TS CHAUDANNES enquête publique

Etude d'impact dans le cadre de la construction du nouveau TS des Chaudannes

« LES KARELLIS : remplacement du télésiège des Chaudannes sur la station »

Proposition sur variante 3 au col de Charvotte

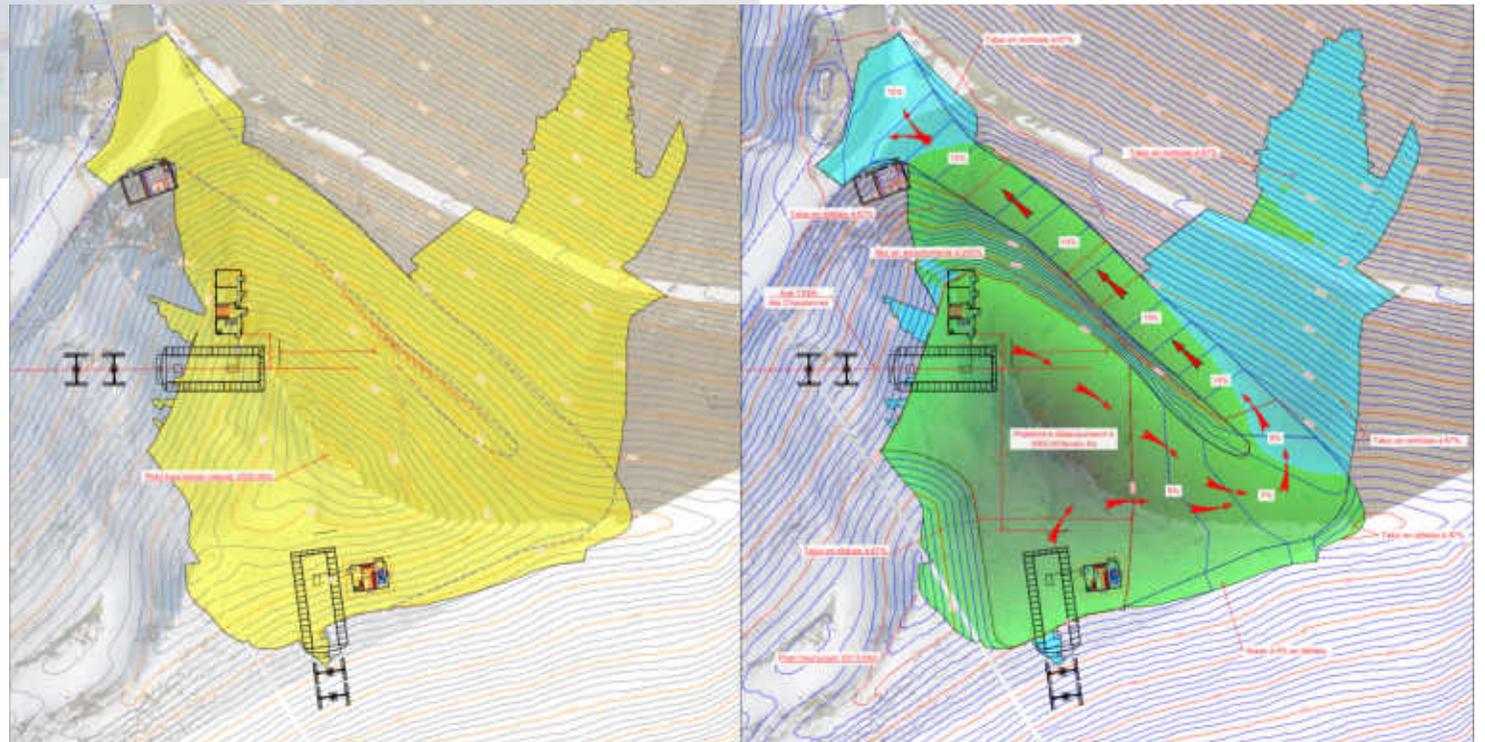
Voici une esquisse sur
 l'emplacement de la gare
 actuelle avec un impact
 réduit.

Enrochement 200% * en bleu, les
 et remblai remblais
 * en vert, les
 déblais

le local technique
 déplacé dans l'enrochement
 comme à l'arrivée du TD
 du Vinouva.

* en jaune.
 l'impact sur remblai
 (petite partie) du
 projet R1

Avantages

- moins besoin d'espace, de déplacement
- ne décapite pas la vête
- moins onéreux
- protège du vent

Implantation des différents tracés possible du TS des Chaudannes , pistes associées et la liaison avec Albiez.

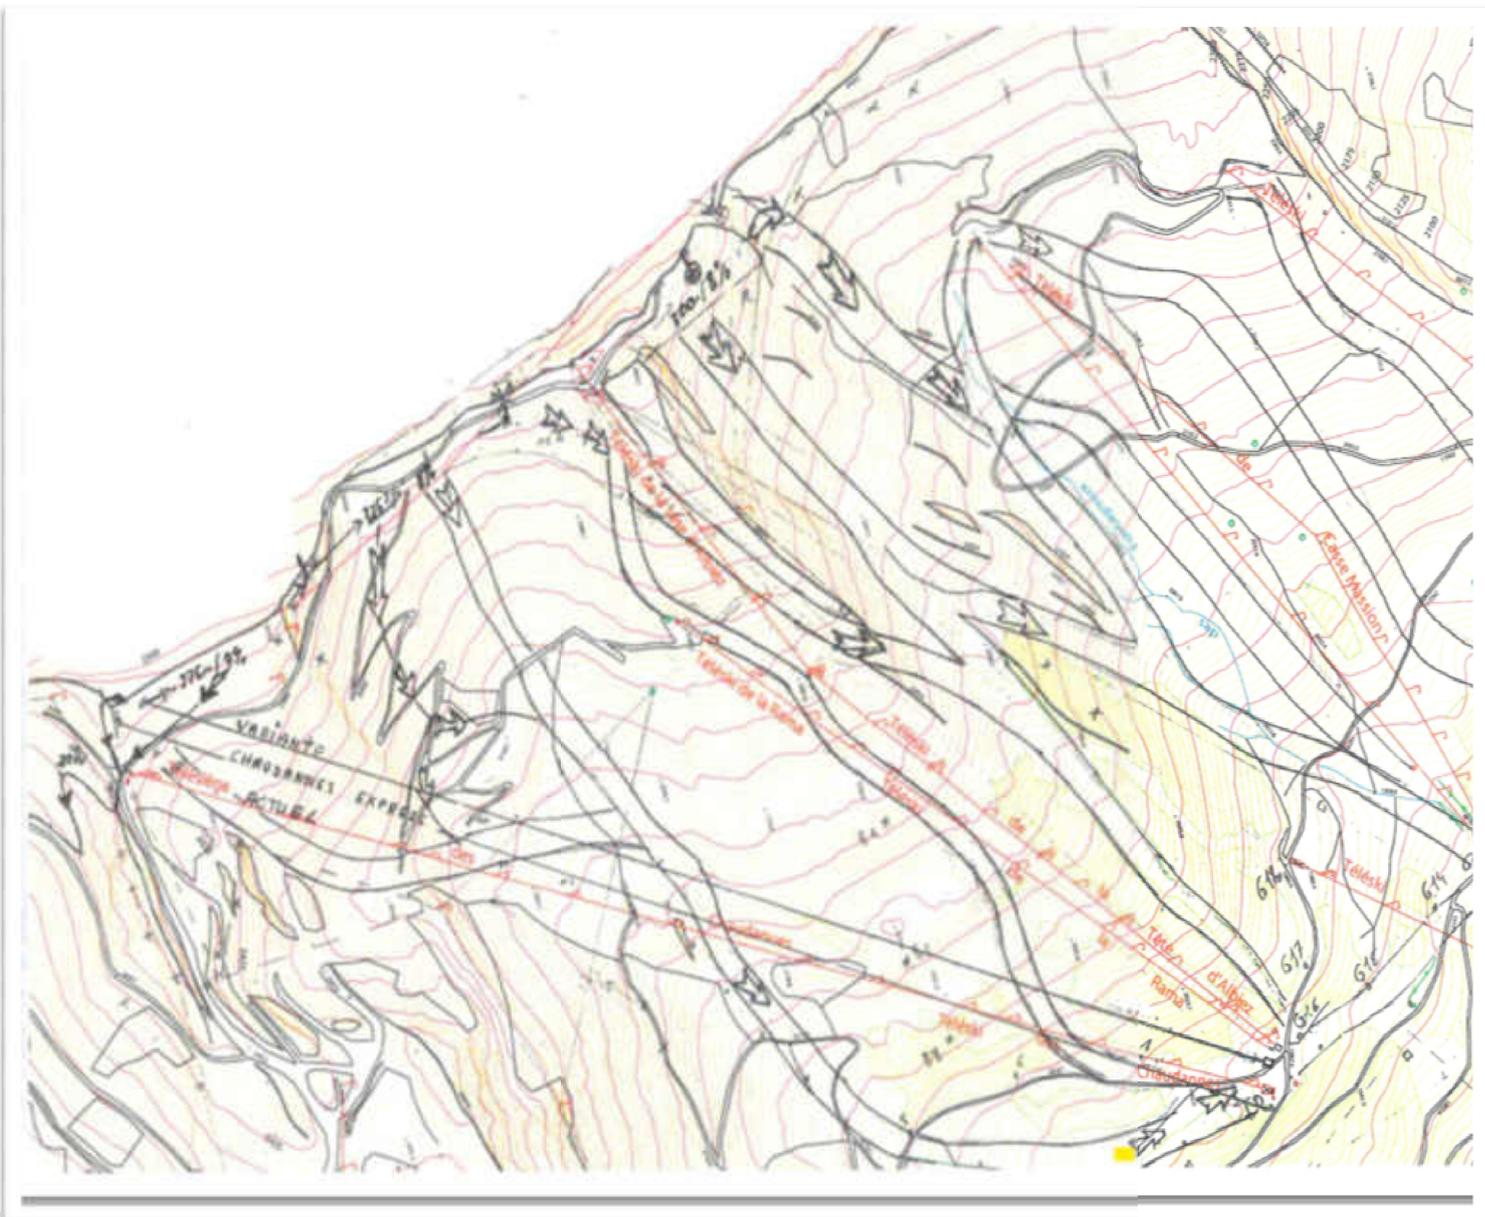
-La vue d'ensemble ci-jointe met en évidence l'aménagement du domaine skiable et les fonctionnalités nécessaires:

Le nouveau tracé proposé serait : Une gare aval (variante2) et une gare amont (variante 4).

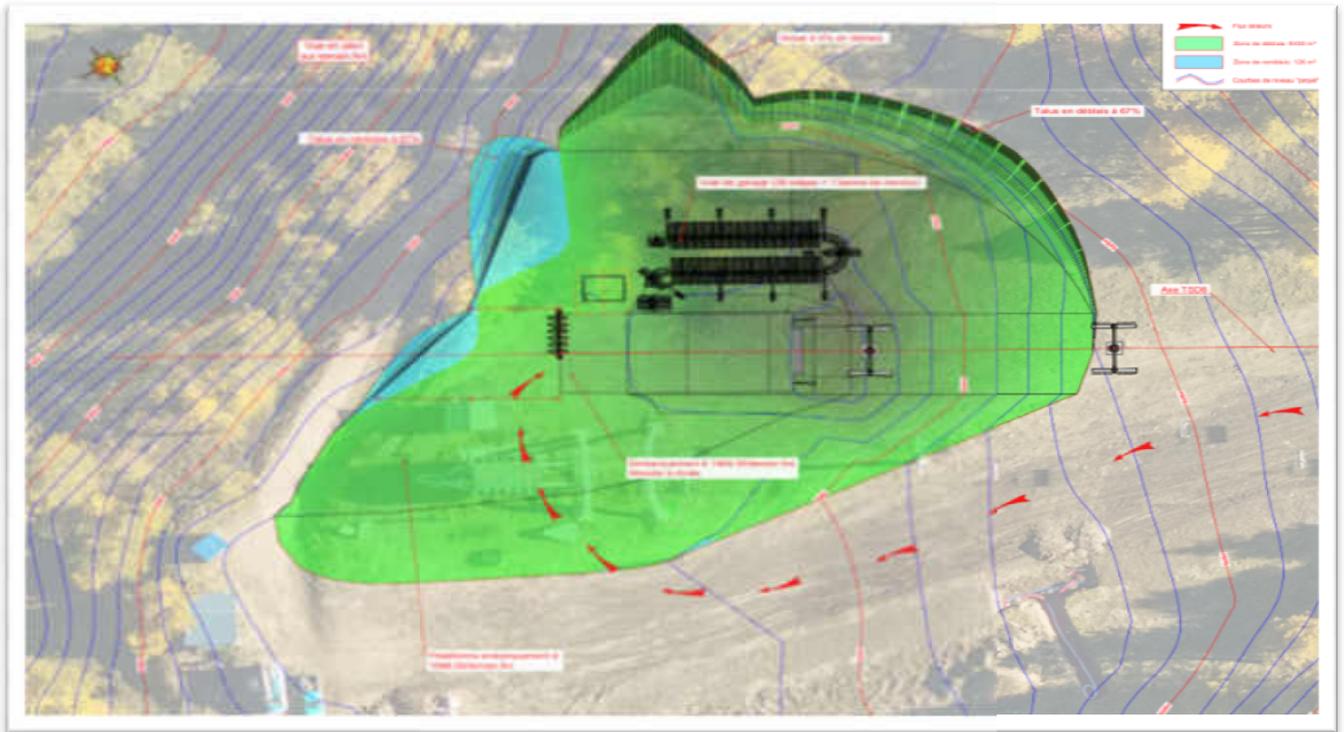
- Une fois le TSF des Chaudannes démonté, la place récupérée permettra de réaménager l'ensemble de cette zone d'échange pour toutes les fonctionnalités souhaitées :

-La sortie des pistes de la rama et Bachaches en s'écartant vers l'extérieur du plateau de « Pra Plan ».

-L'aménagement des files d'attentes nécessitant une dizaine de m et possibilité d'un embarquement dans le contour.

-L'arrivée du flux Plan du Four / Fontagnoux.

-De reculer l'implantation de la gare de départ si nécessaire sur un terrain facile, limitant ainsi le volume des terrassements.

Variante 2 Gare aval pied de tête d'Albiez. Sortie de gare (8m de dénivelé P1 / P2).

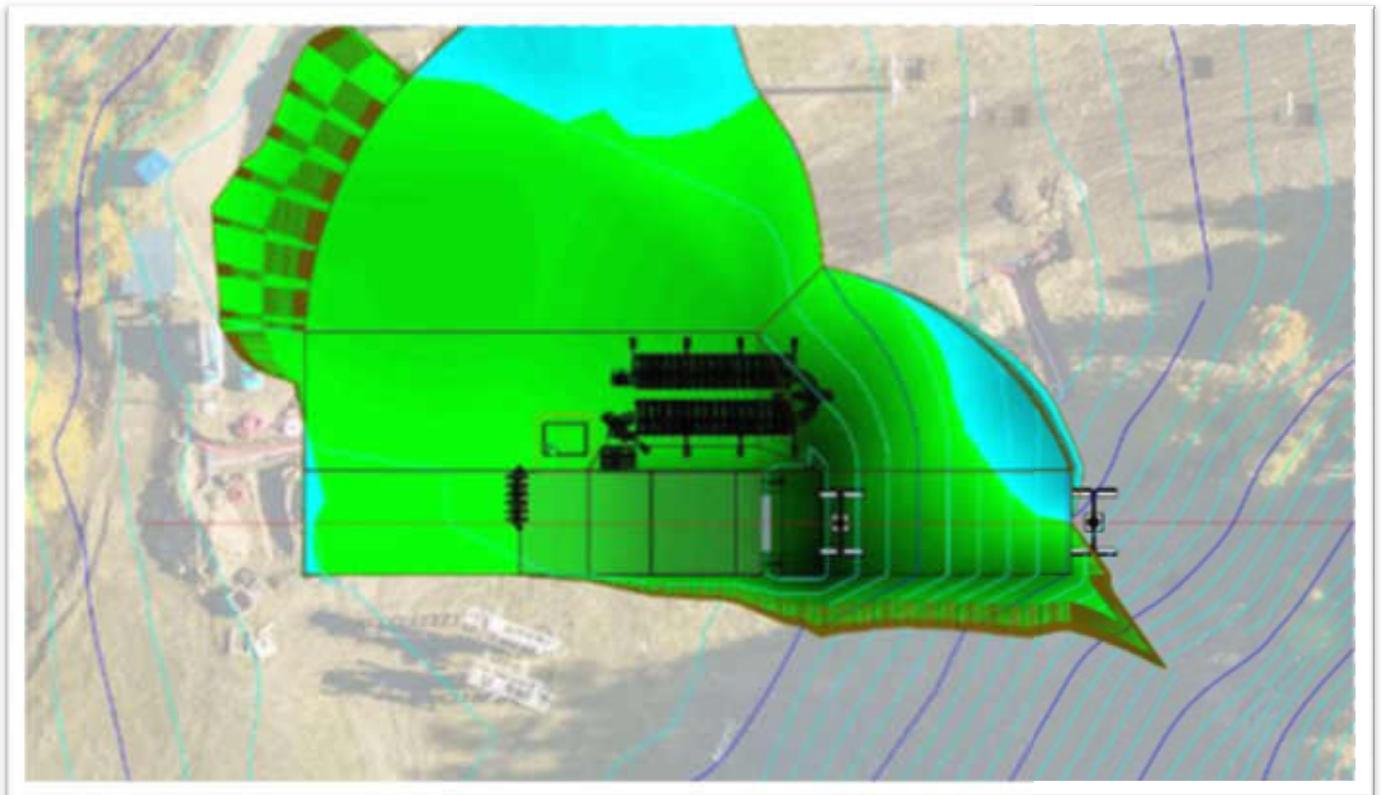
Gare Aval du TSD Chaudannes Express. Sortie de gare (9m de dénivelé P1 / P2).

Peut-on vraiment considérer que pour la variante 4 le terrassement est si important ?
